Onderwerp: RE: andere toegangsweg Wepadel Zandvoort biedt mogelijk snellere realisatie

Naar aanleiding van ons advies in verband met de ingekomen QuickScan heeft de initiatiefnemer een aanvullende vraag gesteld (zie onderstaande e-mail + bijlage). Kort samengevat komt het erop neer dat men de voorgestelde toegangsweg wil verplaatsen ten opzichte van de al ingediende aanvraag omgevingsvergunning (bouwen) en of daarmee uit ecologisch oogpunt de doorgang van het plan kan worden bespoedigd.

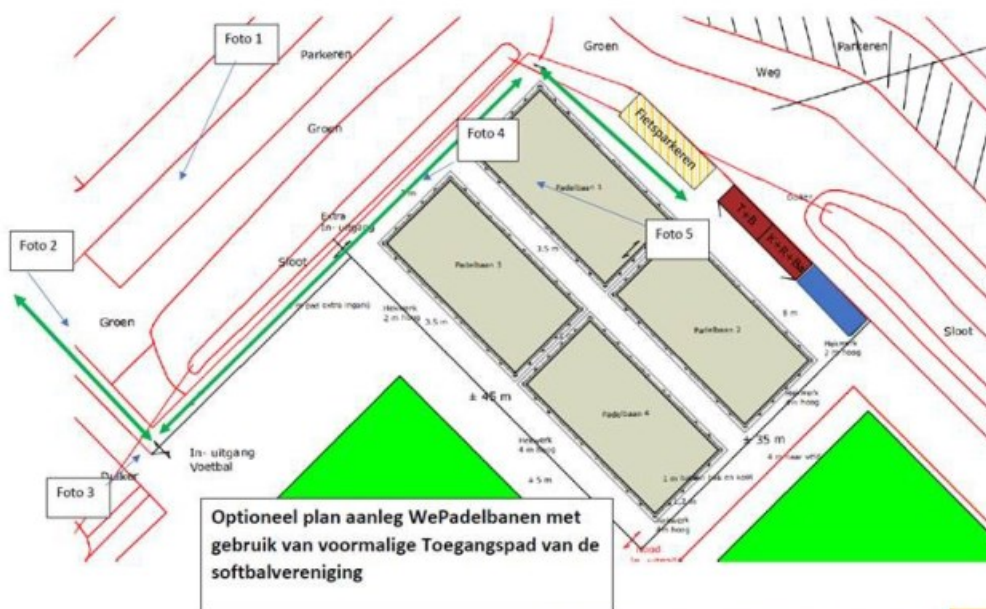
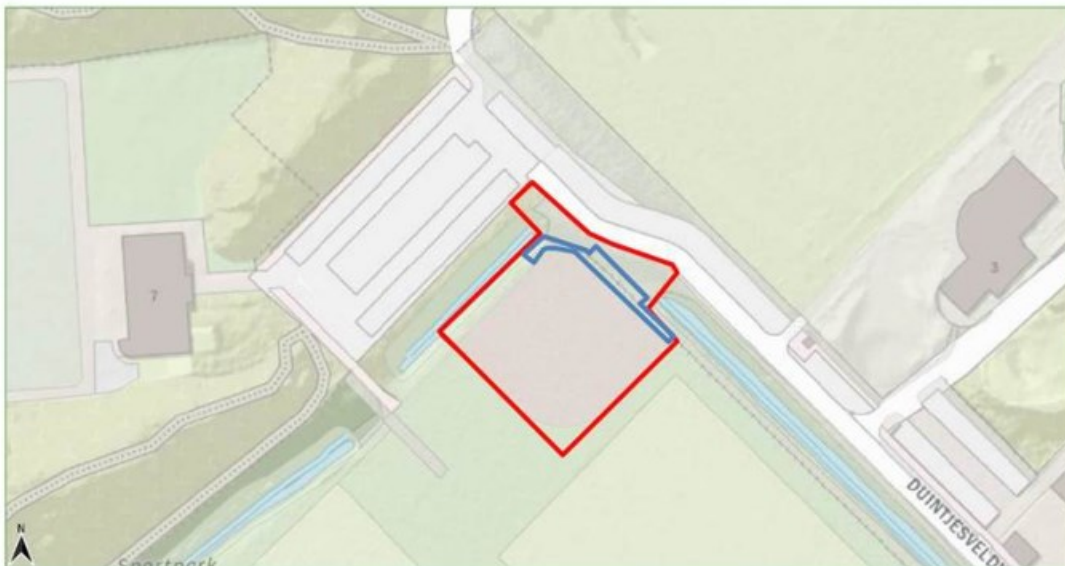
Ik heb er naar gekeken, maar een dient nog steeds een aanvullend onderzoek uitgevoerd te worden. Op de rechter afbeelding is het onderzoeksgebied in rood aangegeven en in blauw het potentieel leefgebied voor rugstreeppadden. Zoals je kan zien is een deel van het pad dat in groen is aangeduid in de linker afbeelding niet meegenomen in het onderzoek. Ik heb naar wat luchtfoto's gekeken en het deel dat niet is meegenomen komt zeer overeen met het onderdeel dat aangeduid is als potentieel leefgebied. Een aanvullend onderzoek is daarom benodigd.

Op dit kaartje van het plangebied (rood omgrenst) zijn de aangetroffen potentieel voor Rugstreeppad geschikte onderdelen van aangegeven met een blauwe omgrenzing.
